交城义望铁合金节能环保科技
有限责任公司
环境影响后评价报告书
(备案本)

修改说明

交城义望铁合金节能环保科技有限责任公司环境影响后评价报告书 技术审核专家组意见

图 3.1-5 2.5 万吨矿棉及 10 万吨矿棉生产线产噪设施及防治设施分布图

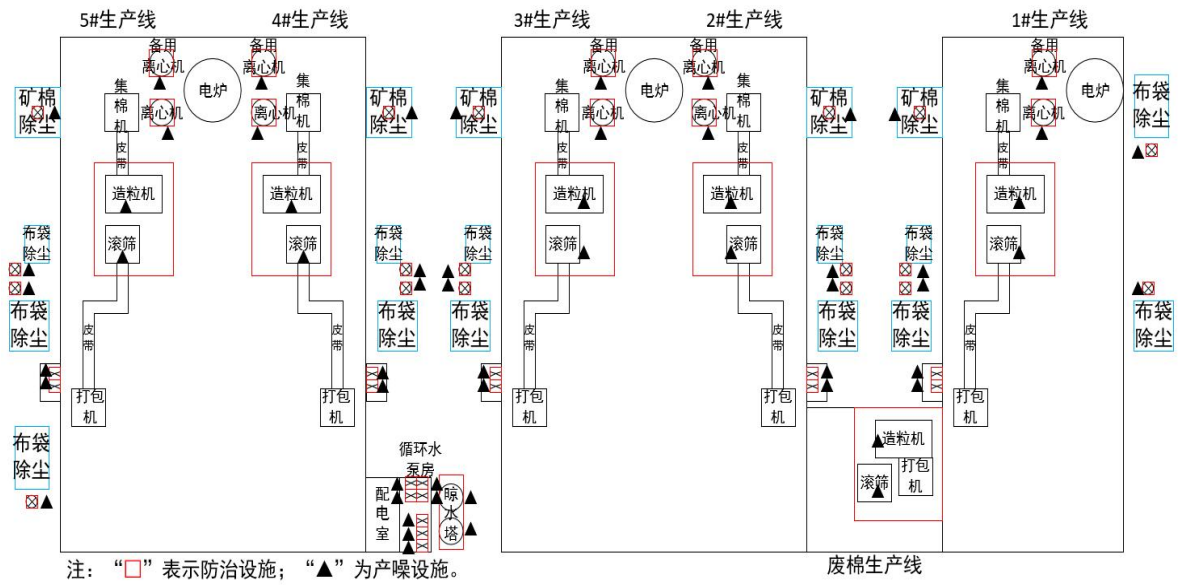
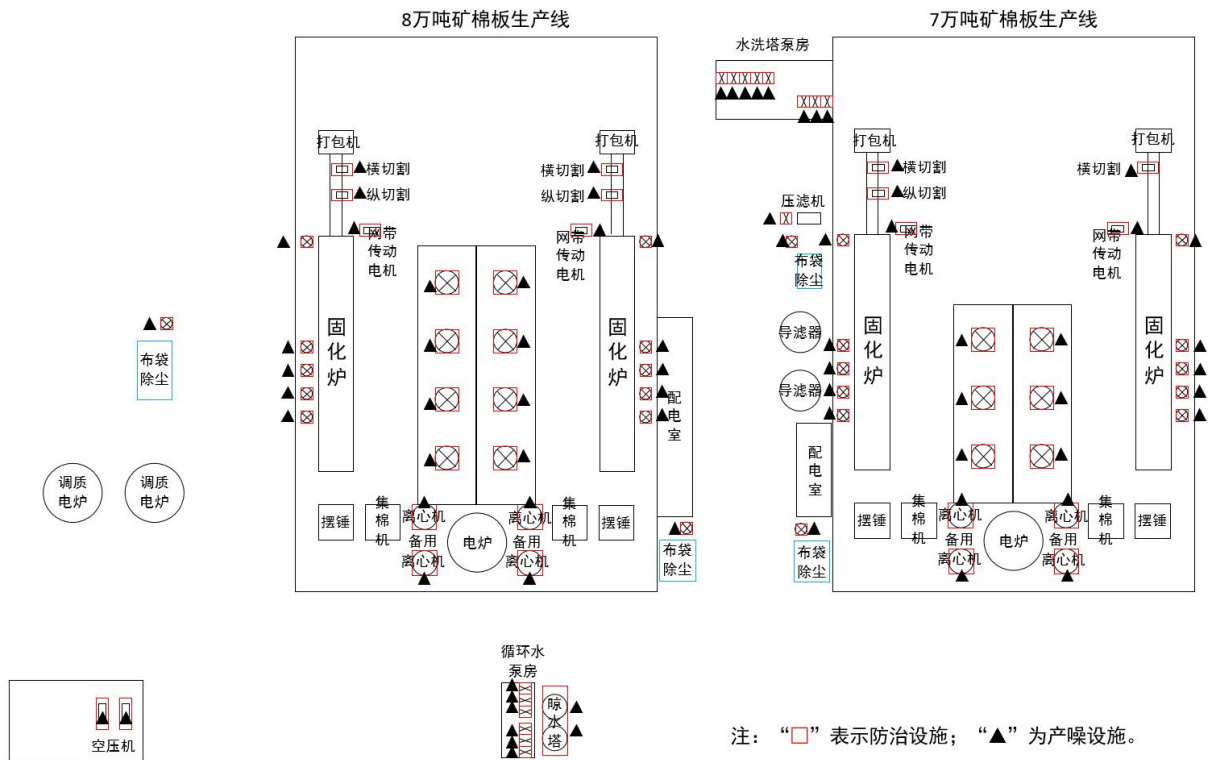
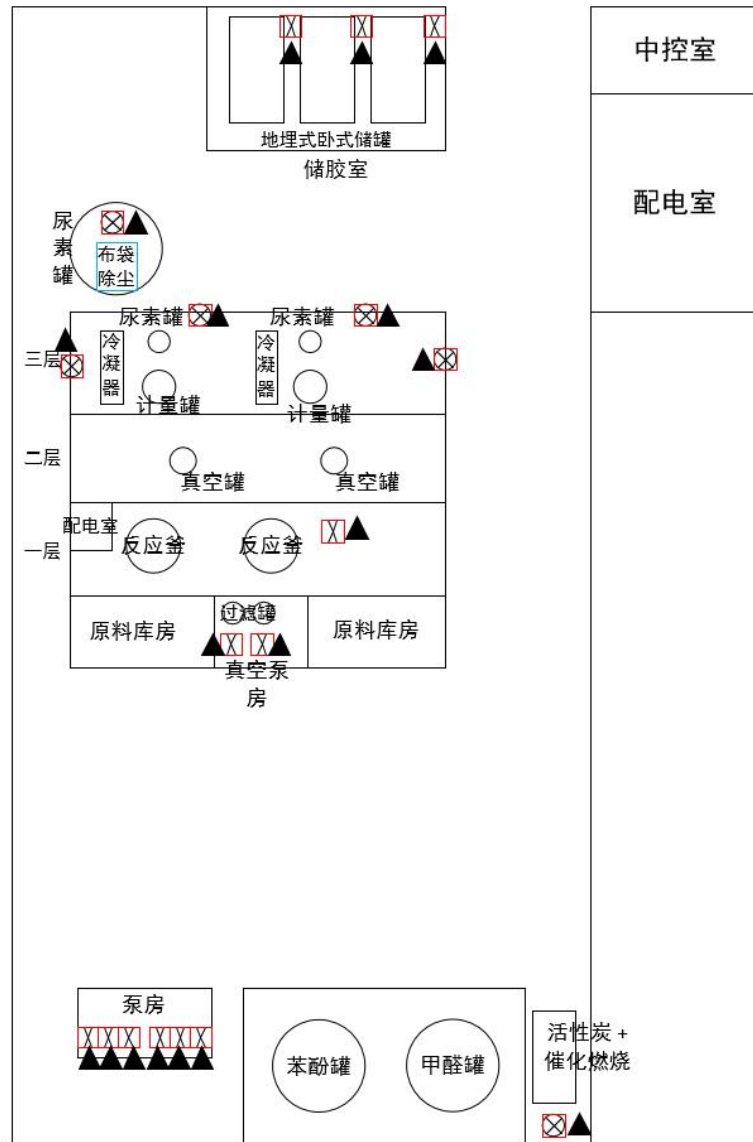
| 8 | <p>根据《环境影响评价技术导则声环境》，补充主要高噪声设备及源强表、声源分布示意图，结合厂界噪声监测结果，分析噪声防治措施的有效性。统计全厂消声器、隔音罩数量，根据各车间墙体结构，核实各车间隔声效果。</p> | <p>根据《环境影响评价技术导则 声环境》，补充了主要高噪声设备及源强表、声源分布示意图，结合厂界噪声监测结果，分析了噪声防治措施的有效性。统计了全厂消声器、隔音罩数量，根据各车间墙体结构，核实了各车间隔声效果，见 P94-97。</p> |

图 3.1-8 年产 2.5 万 t 矿棉项目物料平衡图 (t/a)

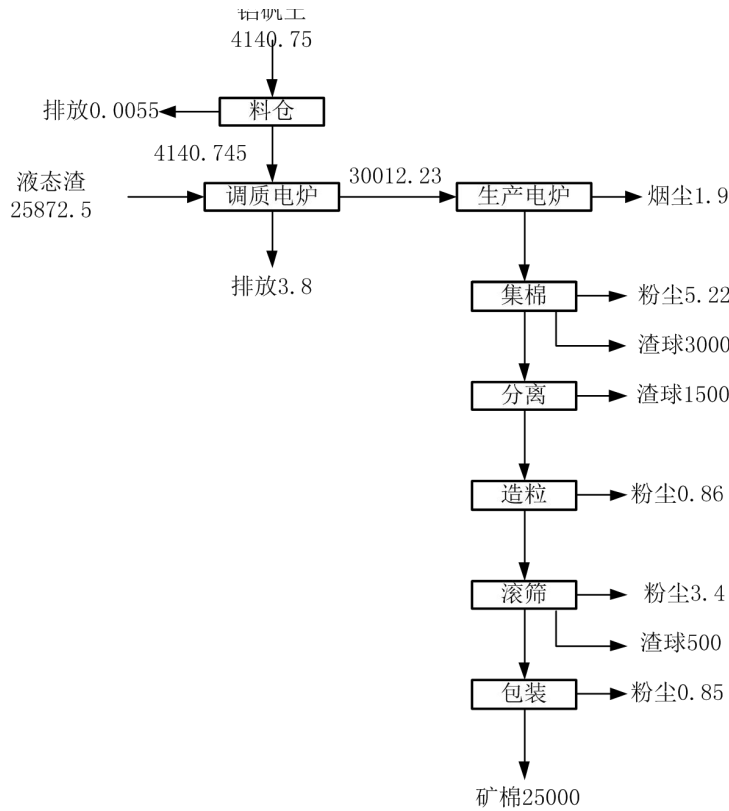
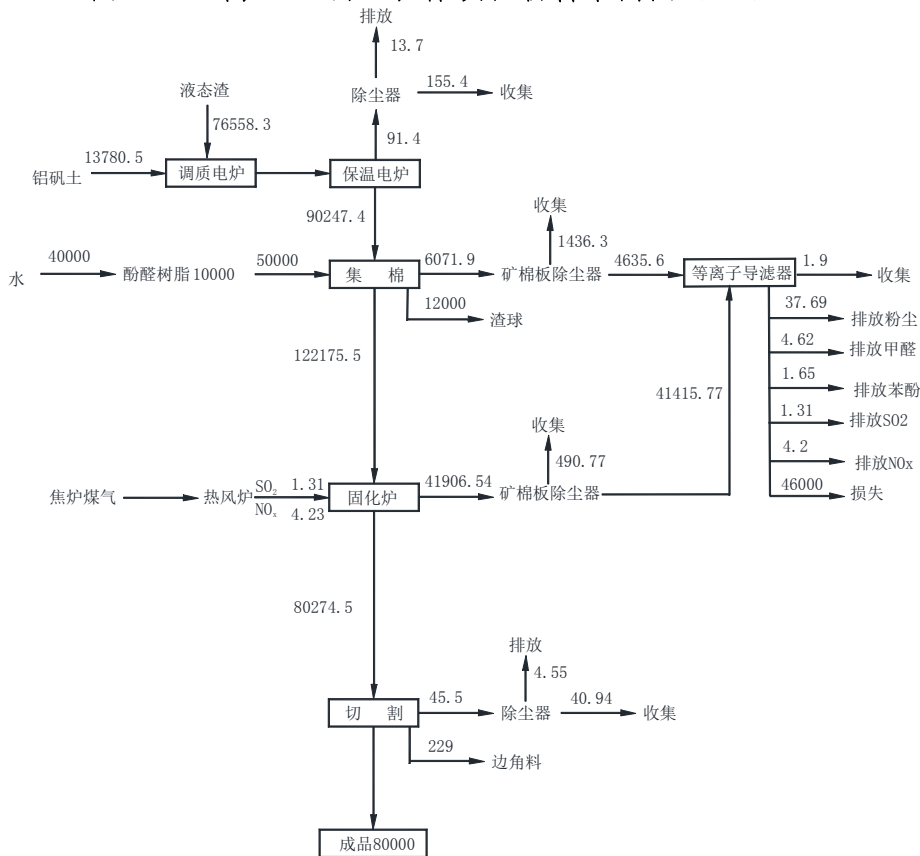
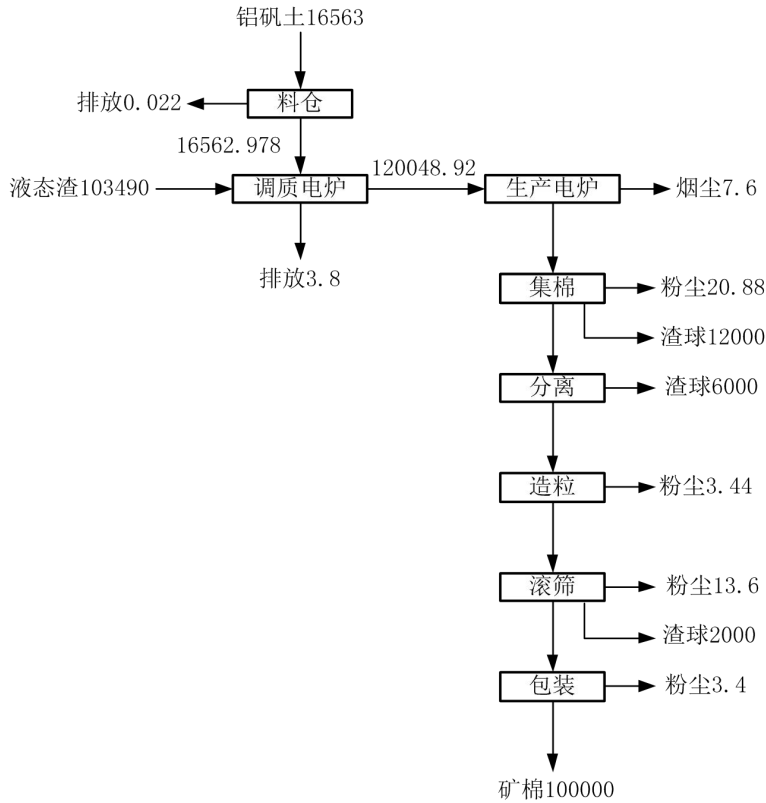
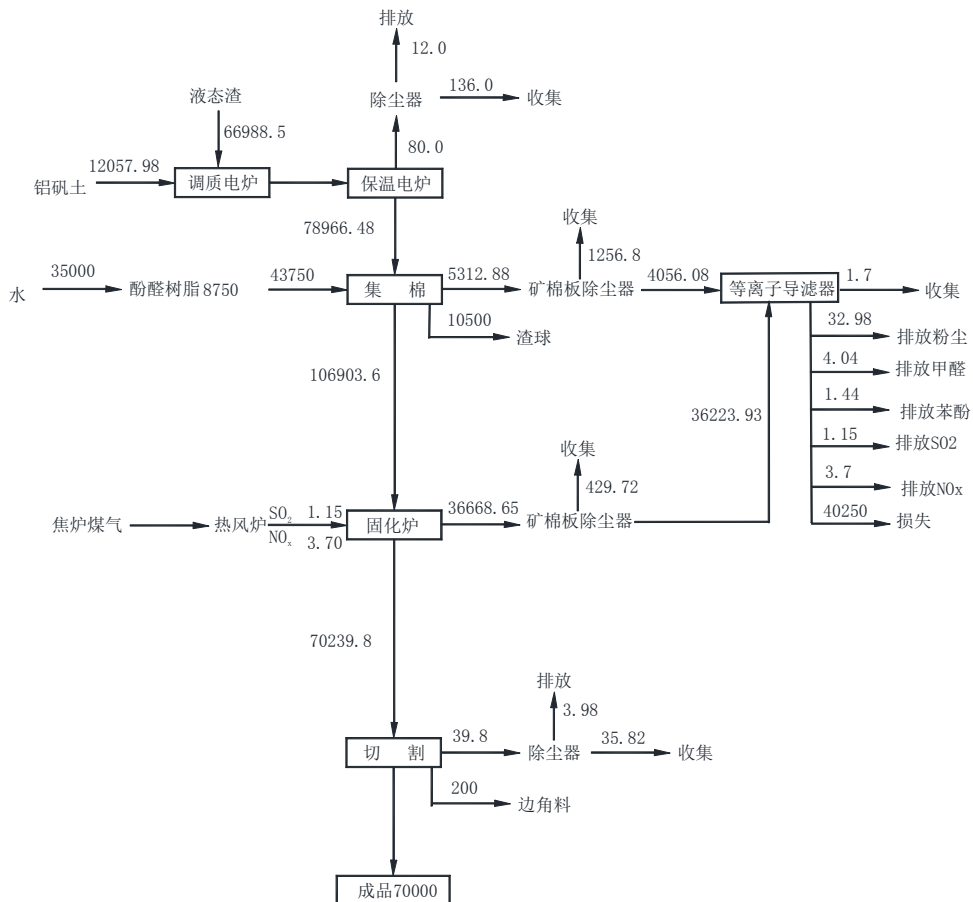
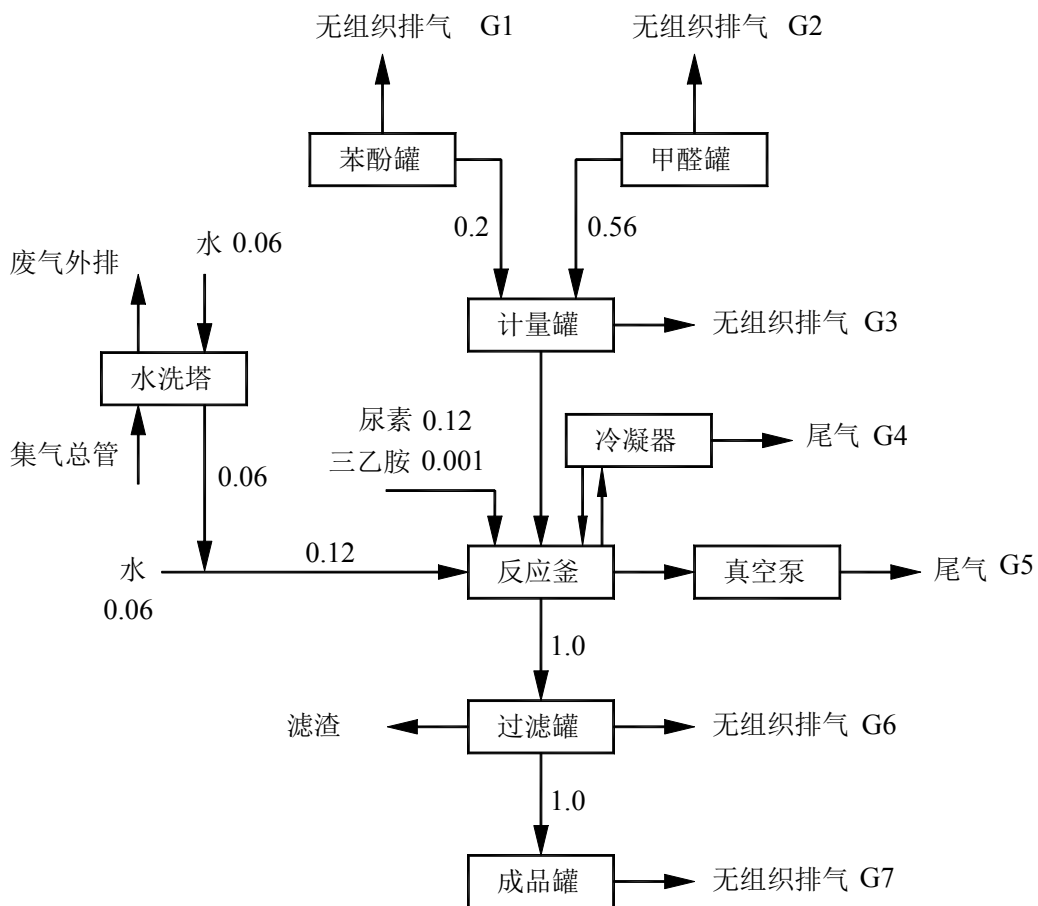
| | 5 | 细化调查公司各环评项目涉及的主要生产装置、生产工艺的变化历程，环评及竣工验收后环保设施的提升改造工程介绍。根据环评、验收核定的生产规模，结合历年生产实际，核定实际生产能力及负荷；补充分析公司原辅材料消耗情况变化，分析吨产品物料消耗。补充全公司产业链及物料流向、物料平衡图。 | 细化调查了公司各环评项目涉及的主要生产装置、生产工艺的变化历程，环评及竣工验收后环保设施的提升改造工程介绍，见 P70-71、P76-83。根据环评、验收核定的生产规模，结合历年生产实际，核定了实际生产能力及负荷，补充分析了公司原辅材料消耗情况变化，分析吨产品物料消耗，见 P67-69。补充全公司产业链及物料流向、物料平衡图，见 P99-101。 |

图 4.1-1 项目环境保护目标

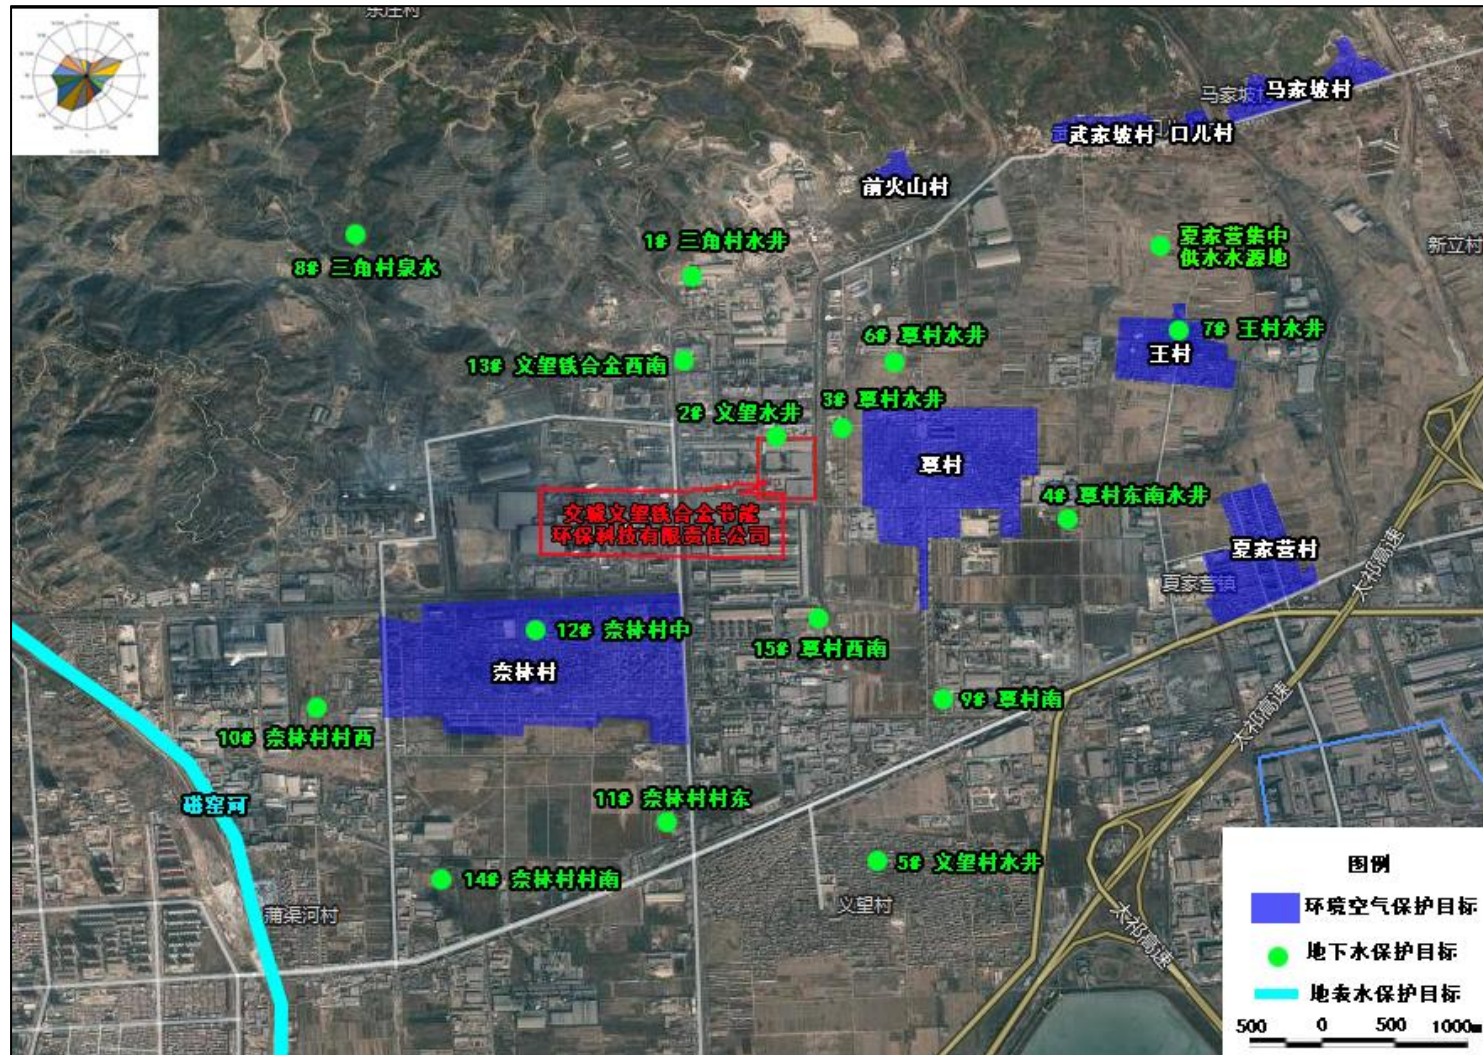
| 序号 | 技术审查意见 | 修改内容 | |
|-------------|--------|--|---|
| | 3 | <p>对照原环评、验收内容和对象，结合验收后工程的变化情况，细化调查环保目标变化情况，相应地完善后评价阶段环境保护目标和内容；合理确定各环境要素的评价范围，结合近年区域内新增环境敏感因素，纳入环境保护目标。给出清晰规范的环保目标图。</p> | <p>对照原环评、验收内容和对象，结合验收后工程的变化情况，细化调查了环保目标变化情况，相应地完善后评价阶段环境保护目标和内容，合理确定了各环境要素的评价范围，结合近年区域内新增环境敏感因素，纳入环境保护目标。给出了清晰规范的环保目标图，见 P102-104。</p> |

图 4.4-3 1#三角村<厂区>水井水质变化曲线图

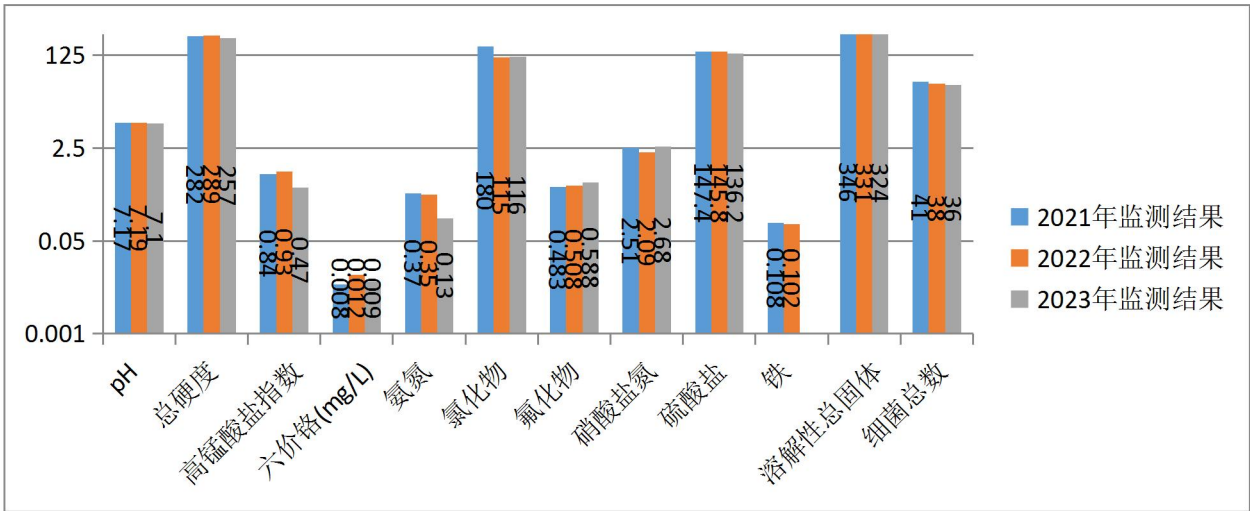
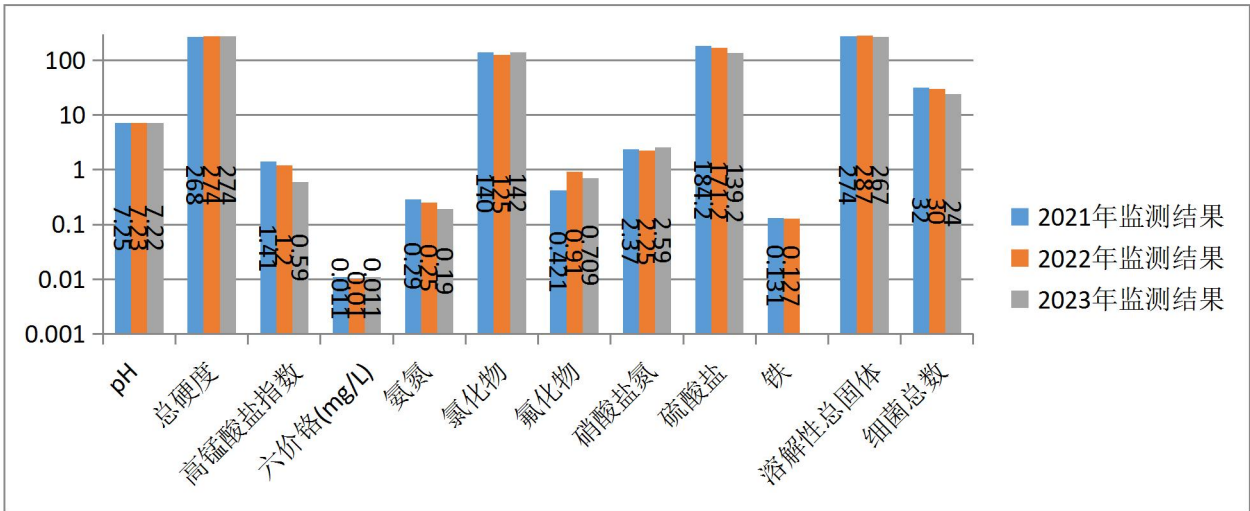
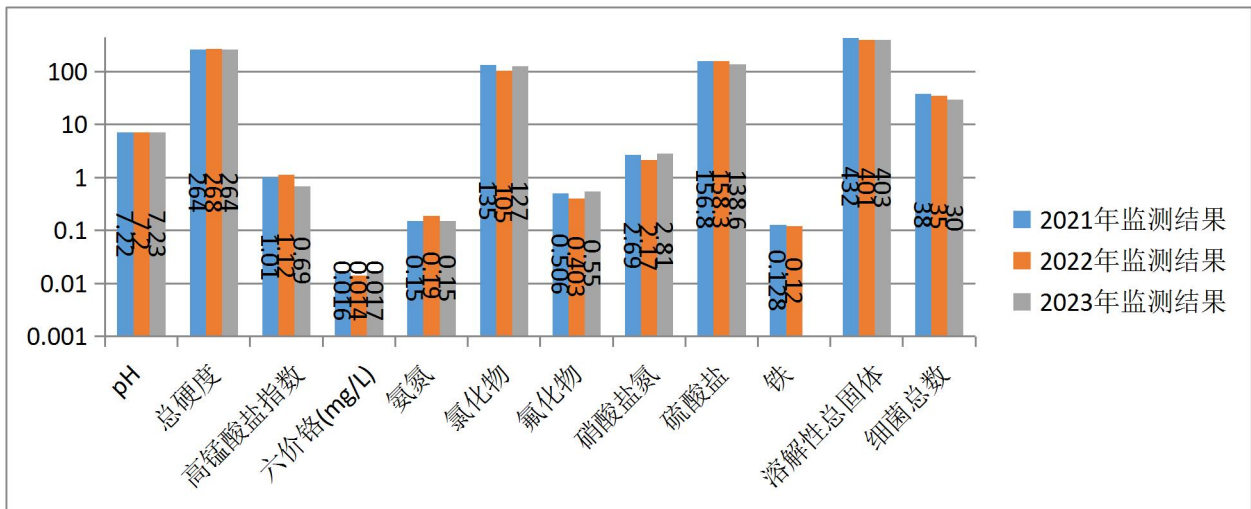
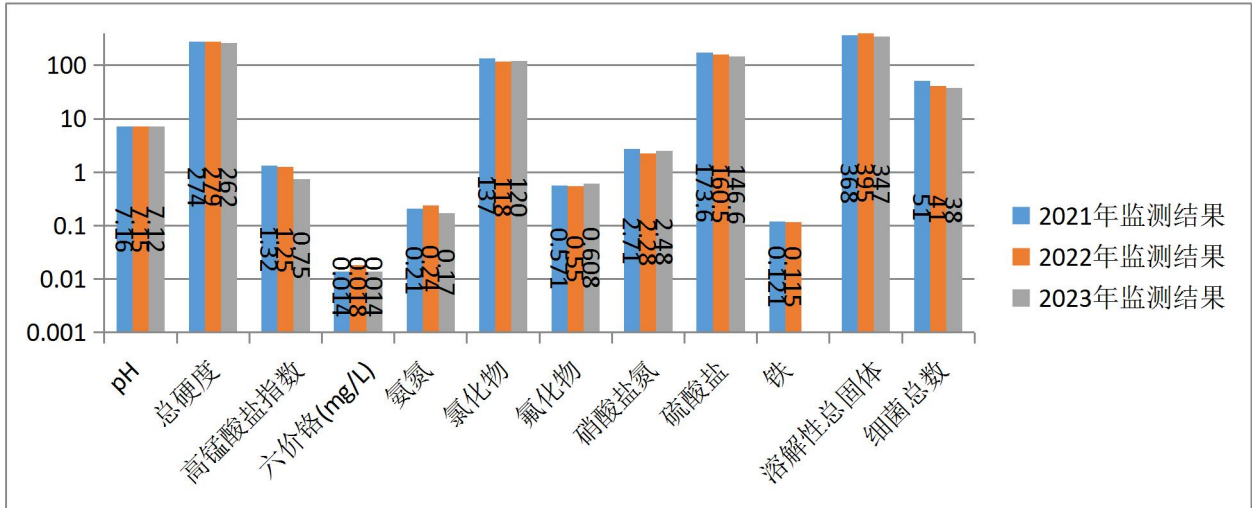
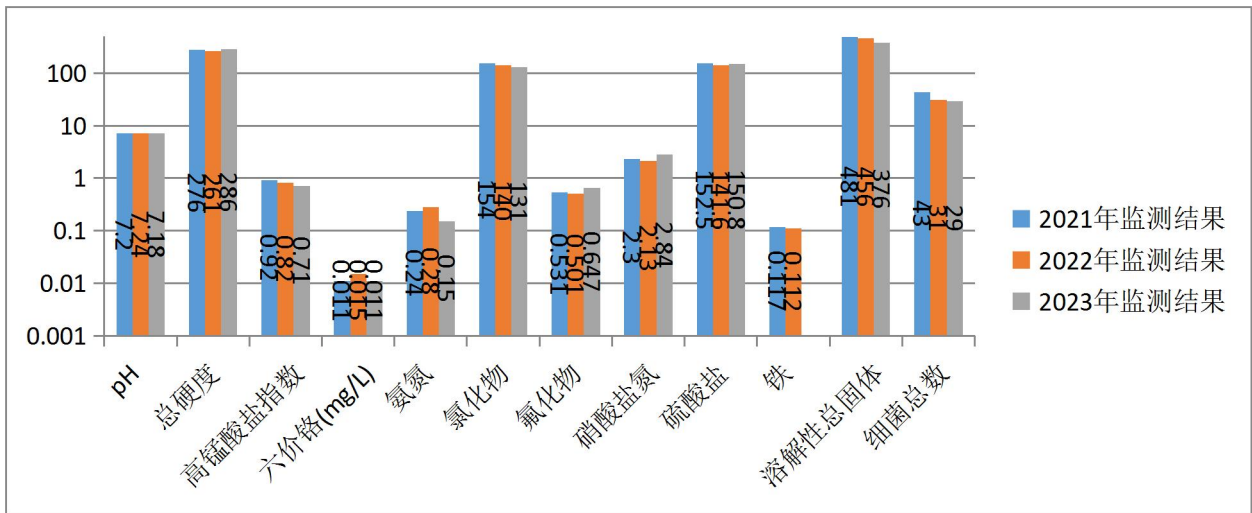
| 6 | <p>6、补充地下水现状监测井取水含水层类型, 核实水质超标项超标原因。补充具有代表性供水意义含水层水位变化曲线图, 回顾分析本企业生产对地下水环境的影响分析, 对原环评预测结果进行验证, 说明原有环评地下水保护措施的有效性。回顾企业跟踪观测井分布及监测井数据, 说明全厂防渗分区及防渗结构, 说明地下水防渗措施的有效性。</p> | <p>补充了地下水现状监测井取水含水层类型, 核实了水质超标项超标原因。补充了具有代表性供水意义含水层水位变化曲线图, 见 P125-129; 回顾分析了本企业生产对地下水环境的影响分析, 对原环评预测结果进行了验证, 说明了原有环评地下水保护措施的有效性, 见 P165-167。回顾企业跟踪观测井分布及监测井数据, 说明了全厂防渗分区及防渗结构, 说明了地下水防渗措施的有效性, 见 P166。</p> |
